# A LA DEMARCACIÓN DE CARRETERAS DEL ESTADO EN CANTABRIA

Que, publicado en el BOE del 21 de marzo de 2024 el anuncio por el que se somete a Información Pública el "PROYECTO DE TRAZADO. HUMANIZACIÓN Y EJECUCIÓN DE CARRIL BICI EN LAS CARRETERAS DEL ESTADO N-611 Y N-623 EN EL TÉRMINO MUNICIPAL DE SANTANDER", por el siguiente escrito formulamos las siguientes

## Hoja 17

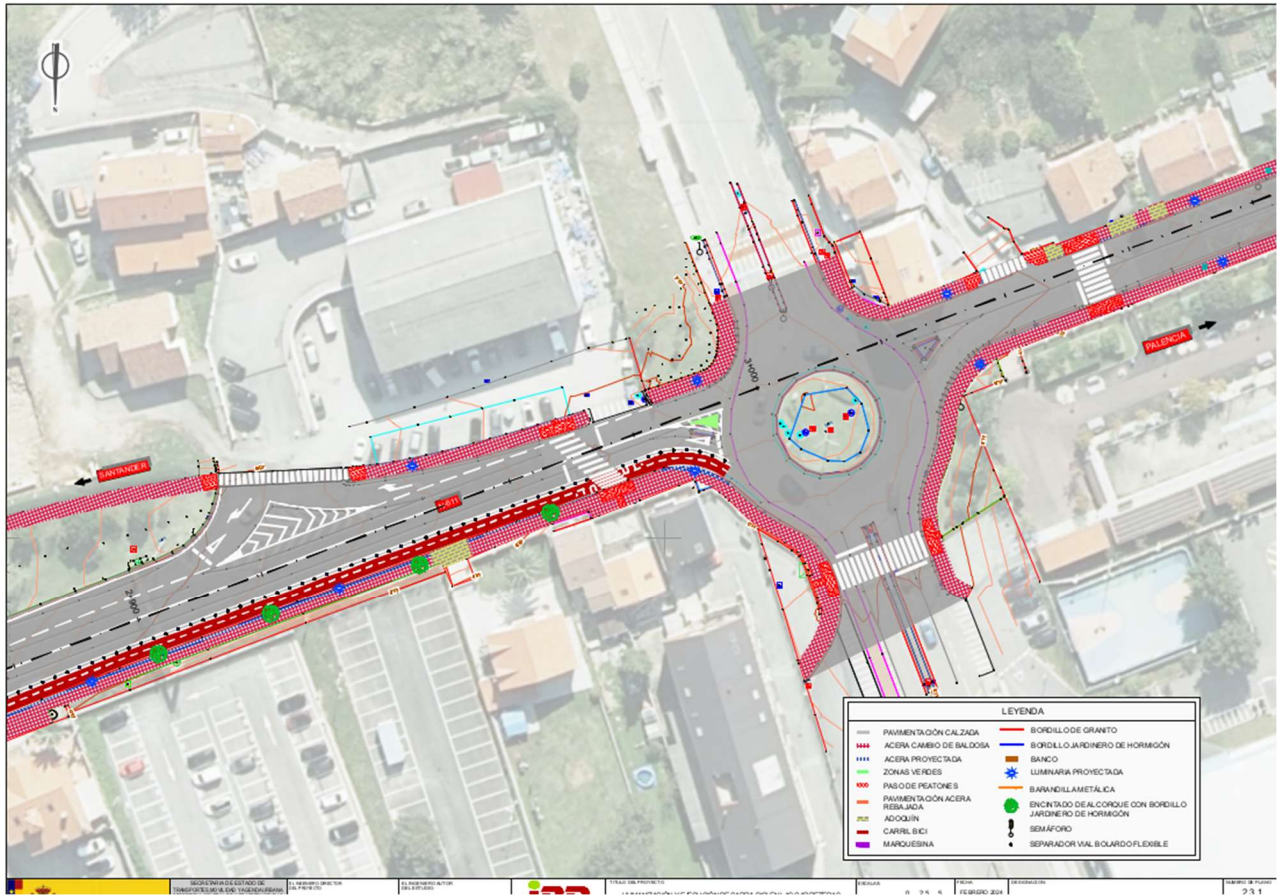
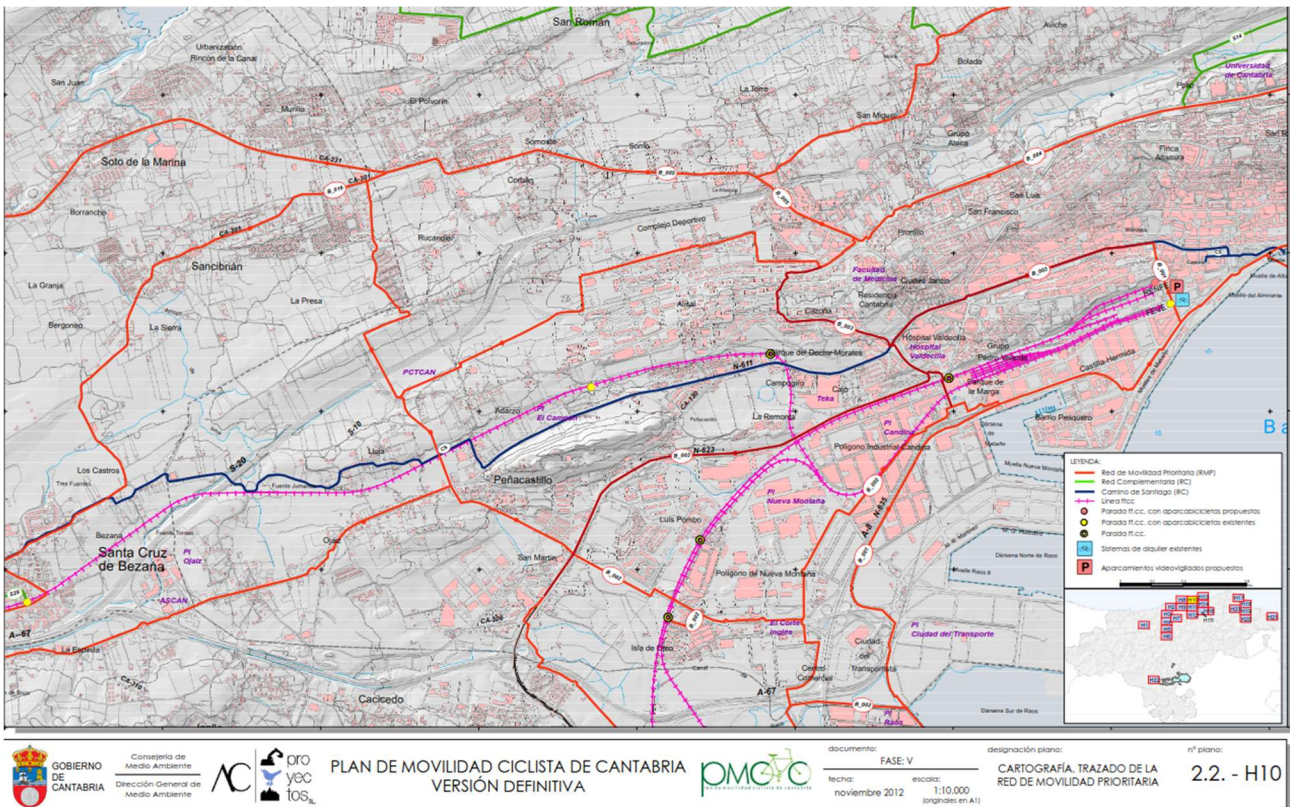
El Carril bici finaliza en este punto y pasa a integrarse con el carril que une Nueva Montaña y el PCTCAN en el eje norte sur.

A partir de ese punto, según el Plan de Movilidad Ciclista de Cantabria ([https://pmcc.cantabria.es/web/pmcc/detalle/-/journal\\_content/56\\_INSTANCE\\_DETALLE/2006556/9046875](https://pmcc.cantabria.es/web/pmcc/detalle/-/journal_content/56_INSTANCE_DETALLE/2006556/9046875) Red Movilidad Prioritaria - Hoja 10) debería continuar la ruta B004 con nombre Santander UC-Albericia-Ojaiz-Mompía

Debido a que la anchura media de la calzada en ese punto (según plano) es de unos 8 metros, se plantea la realización de un ejercicio de calmado de tráfico mediante pintura y obstáculos físicos (a modo de chicane si fuera necesario en algún punto de mayor anchura) para reducir la velocidad de forma efectiva a 30 kilómetros hora y permitir la circulación integrada de los ciclistas en el tráfico rodado.

Para ello sería necesario el pintado de sharrows a lo largo de todo el recorrido para recordar la posición central de del ciclista a lo largo de la vía.

## 2.2) N623

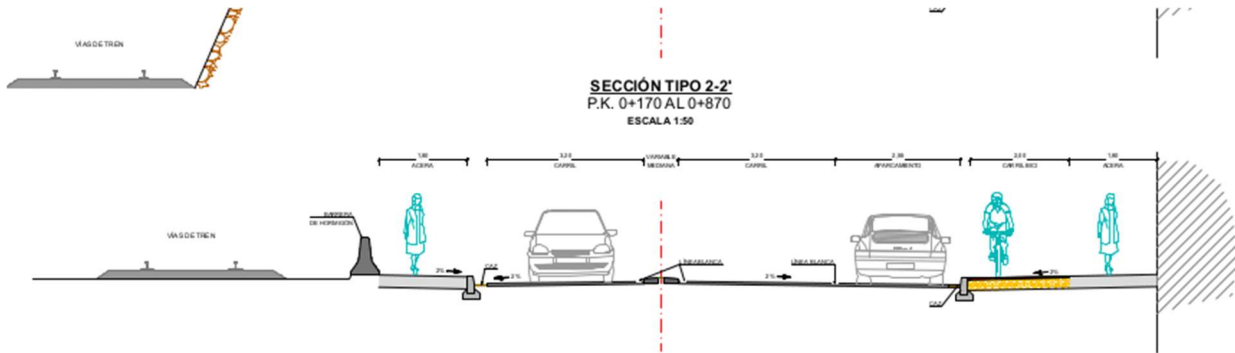
En su primer tramo de carril bici se plantea una anchura total de plataforma de 14,55 m, pero el ancho mostrado en planta es de al menos 17 m, por lo que se considera que existe espacio suficiente como para ampliar el carril bici.

Esto se ha encontrado en otros puntos a lo largo del recorrido, donde el ancho de la sección es menor que el ancho mostrado en el plano a escala.

2,20 metros de anchura es, según la propia guía del Ministerio, un ancho insuficiente. En la medida de lo posible se debe tratar de alcanzar un ancho mayor para garantizar la seguridad de los ciclistas y evitar conflictos con otros usuarios.

Se solicita un mayor número de secciones transversales para conocer con mayor exactitud la anchura del carril bici a lo largo del trazado.

En su defecto, y debido a la posible complejidad se solicita que el ancho que sobra de la sección en plano a la posible se designara para el carril bici (al menos hasta alcanzar la recomendación del Ministerio de 3,6 m + Resguardos), manteniendo el ancho de cada carril general de circulación en 3 metros.

En el caso de que exista mediana, ceder parte del ancho de la misma al carril bici.

## Hoja 1 a 5. Calle Jerónimo Sáinz de la Maza

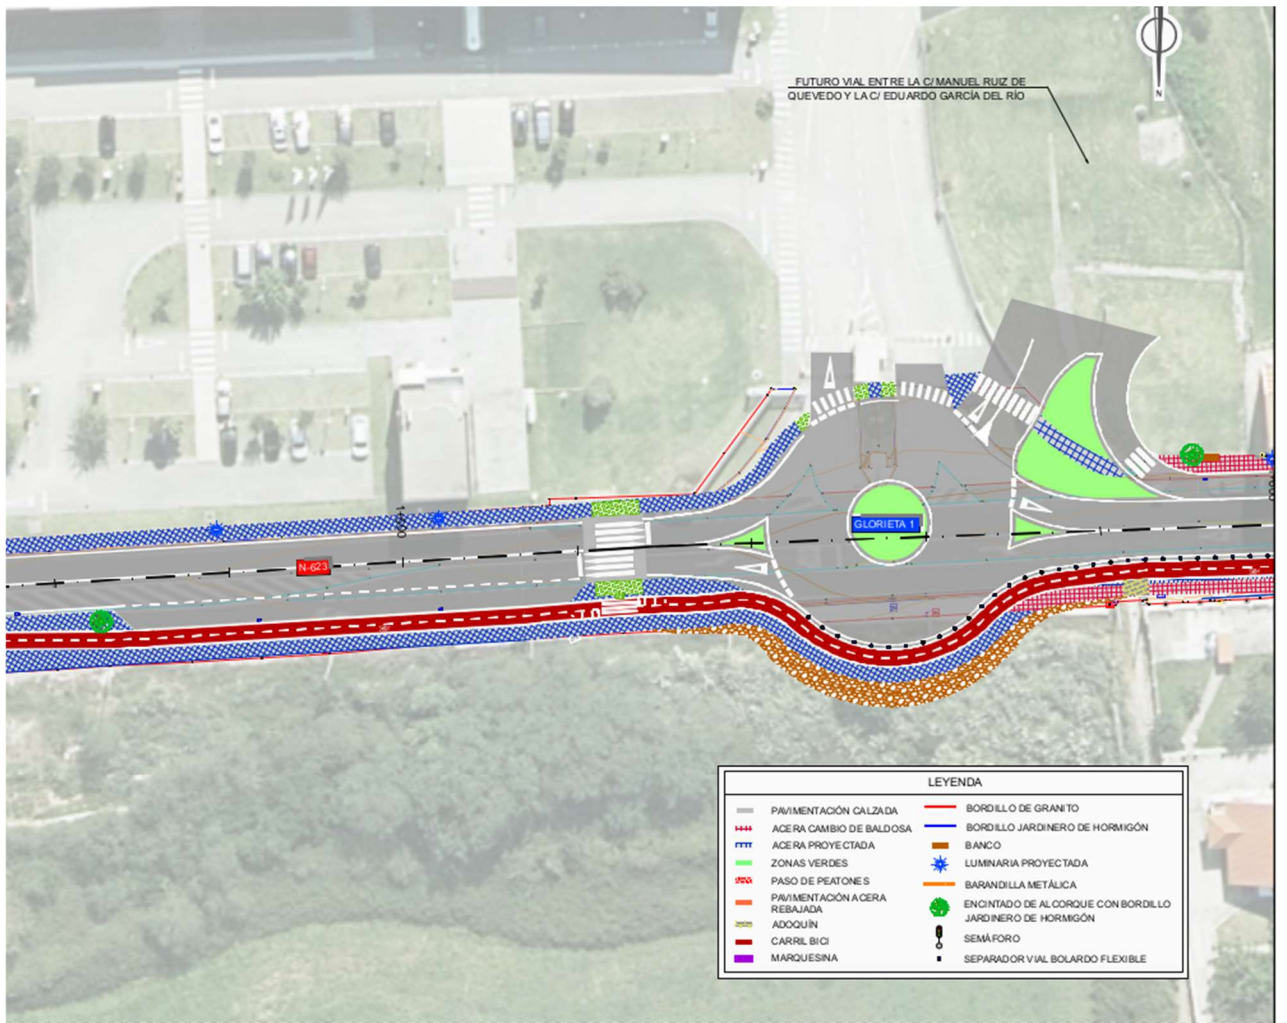
Se solicita estudiar la posibilidad de alargar el carril bici a lo largo de esta calle para permitir la continuidad de los ciclistas hasta el centro de la ciudad.

Solicitamos además, que de estimarse dicha alegación, el carril bici se implemente en la parte actual de calzada sin perjuicio del ancho de la acera. En caso de dificultades por limitación del ancho sugerimos que se diseñe un carril bici mono-direccional de subida mientras que la bajada se realice por la calzada debidamente señalizada mediante sharrowes.

## Hoja 17

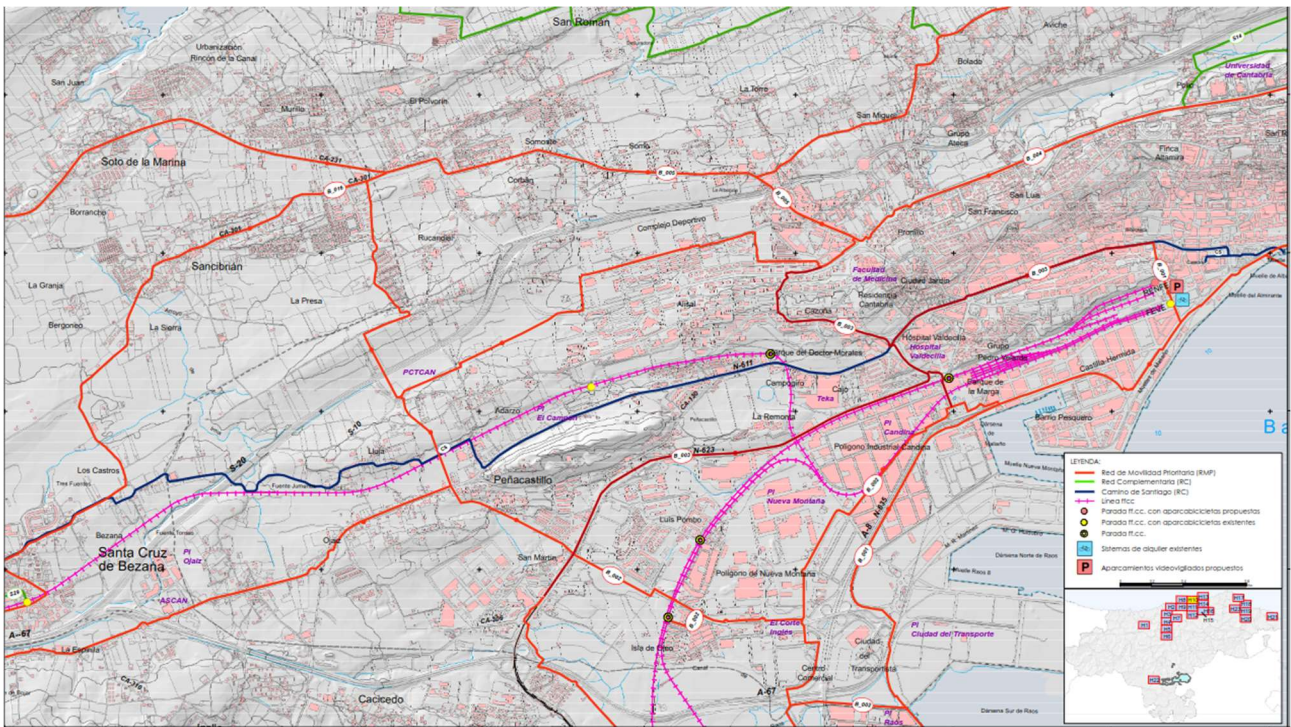
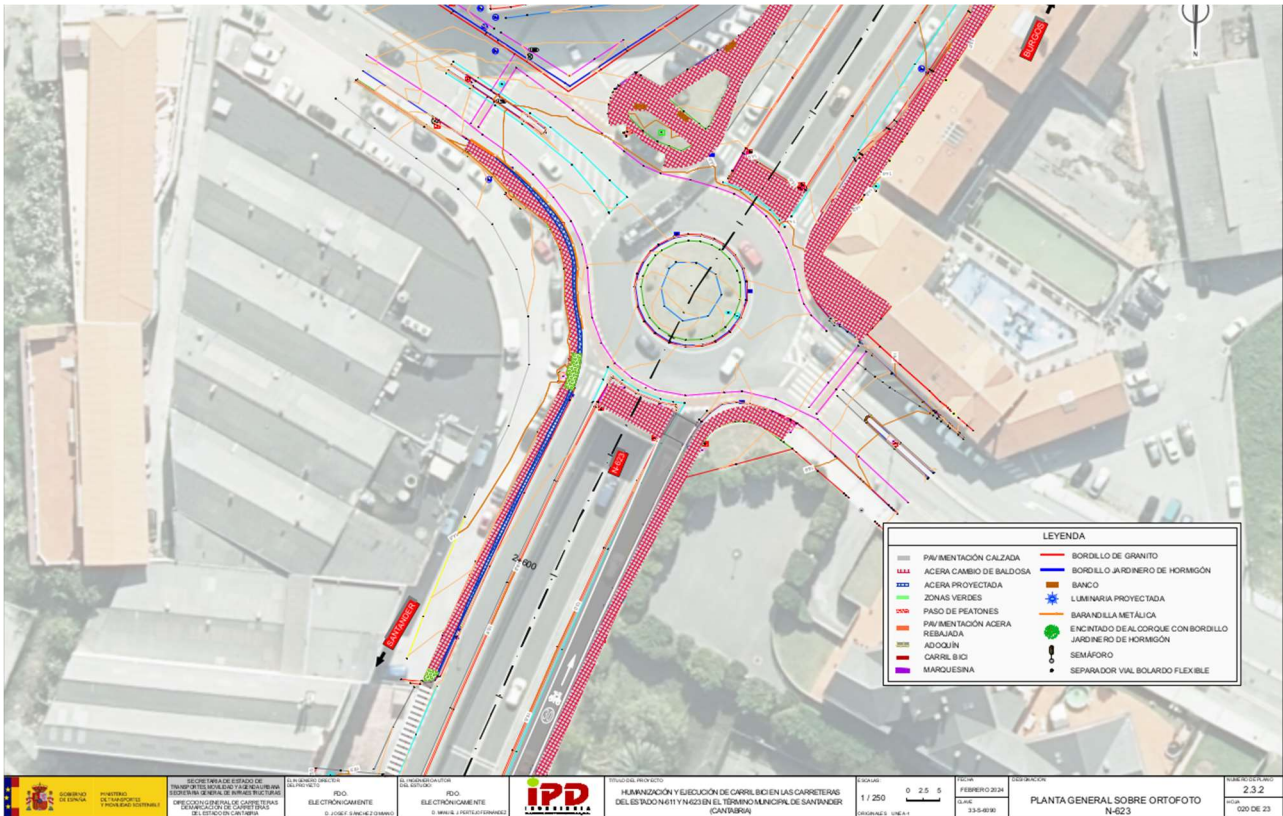
A partir de ese punto, según el Plan de Movilidad Ciclista de Cantabria ([https://pmcc.cantabria.es/web/pmcc/detalle/-/journal\\_content/56\\_INSTANCE\\_DETALLE/2006556/9046875](https://pmcc.cantabria.es/web/pmcc/detalle/-/journal_content/56_INSTANCE_DETALLE/2006556/9046875) Red Movilidad Prioritaria - Hoja 10) debería continuar la ruta B003 con nombre Santander-Peñacastillo-Muriedas-Guarnizo.

El sharrow marcado indica la continuación de la circulación de bicicletas (al menos el recordatorio para el resto de usuarios de la vía) en esa dirección.

Además, sobre la rotonda de la hoja 20 se encuentra el carril bici PCTCAN-Nueva Montaña que cruza transversalmente esta dirección.

Se solicita el pintado de sharrows tras esta rotonda y en especial en sentido contrario, para facilitar el uso de esta vía para ciclistas en ambas direcciones.

Además se plantea necesario la señalética horizontal en sentido contrario dado que facilitaría el acceso al carril bici. Además debe tenerse en cuenta que debe ser empleado por estudiantes, muchos de ellos menores de edad y más vulnerables, para el acceso a los institutos.

##### Hoja 1 a 4

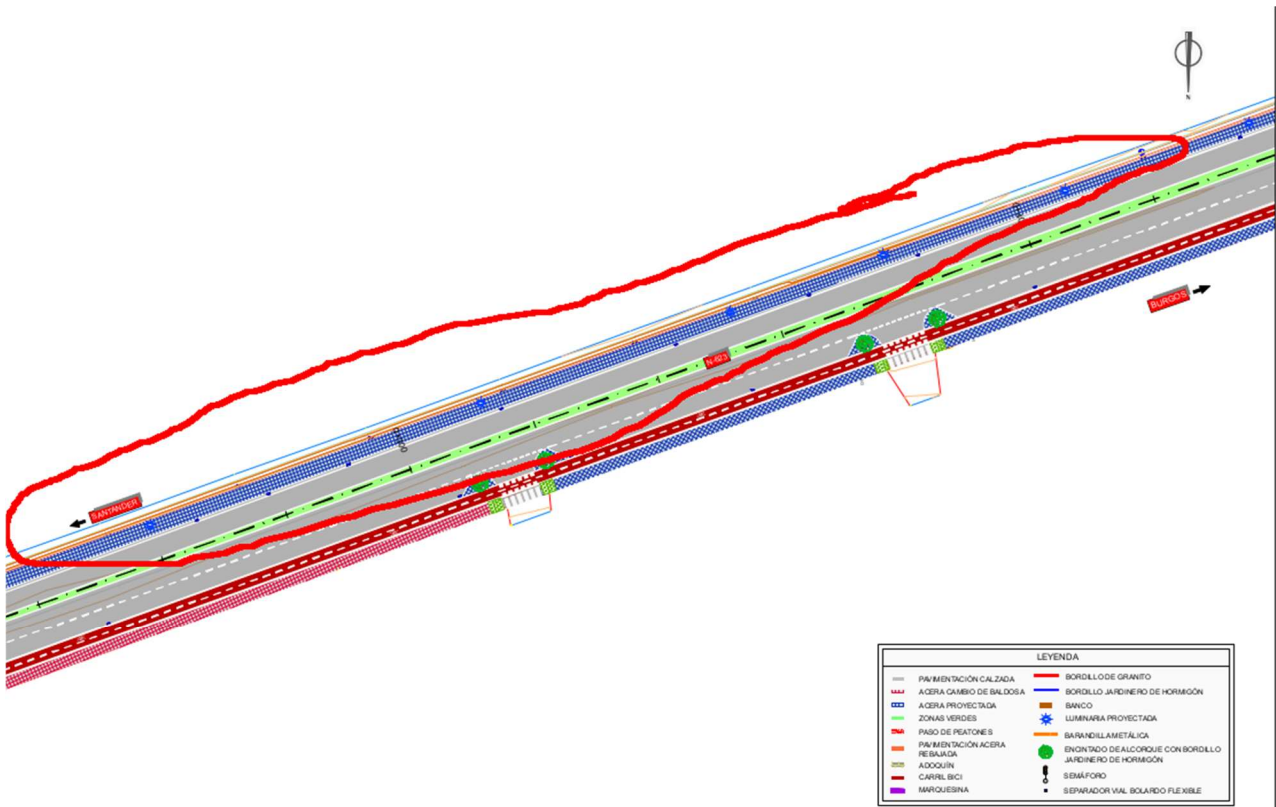
En todo el trazado inicial (planos 1-4) no aparece ningún árbol y tampoco aparecen en el apartado de árboles de gran porte a transplantar. En la actualidad, tal y como figura en la siguiente foto si que existen.

Debido a que se va a realizar un cambio de baldosa en toda la calle Jerónimo Sainz de la Maza se solicita la preservación del arbolado y que así figure en los planos

## Hoja 7

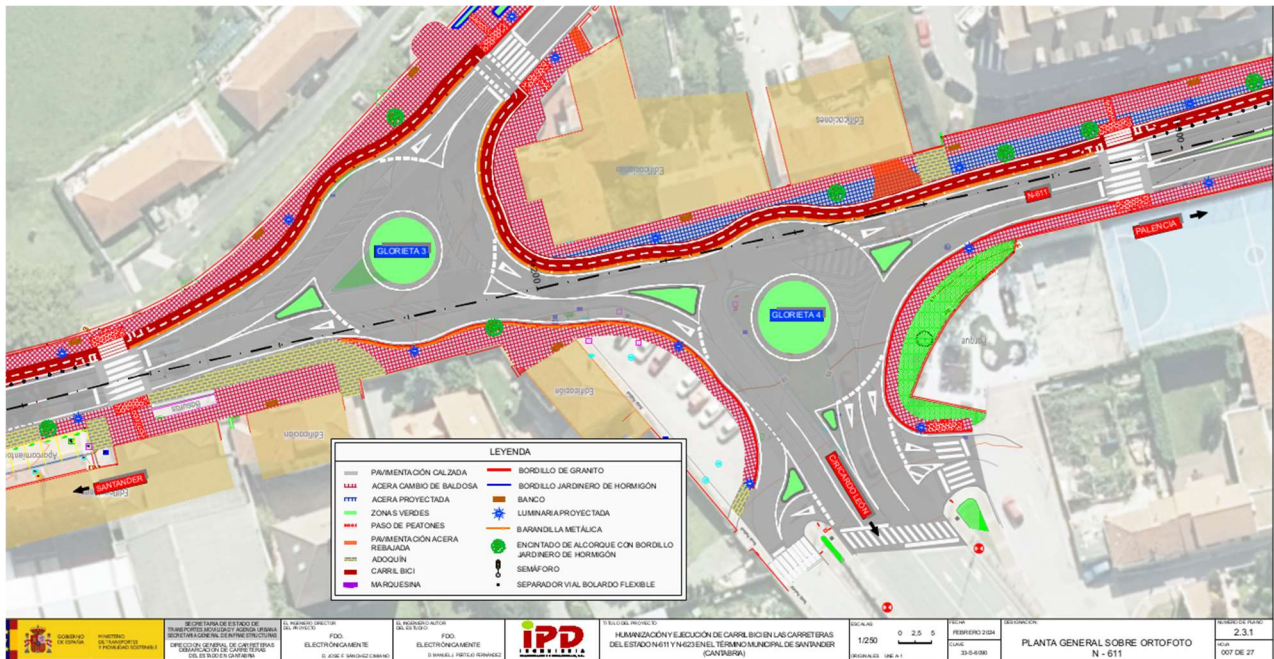
Se propone un paso peatonal elevado entre ambas rotondas para minimizar la distancia peatonal para cruzar desde la Calle Campogiro (en la bajada desde el Alto de la Peña) hasta la calle Ricardo León
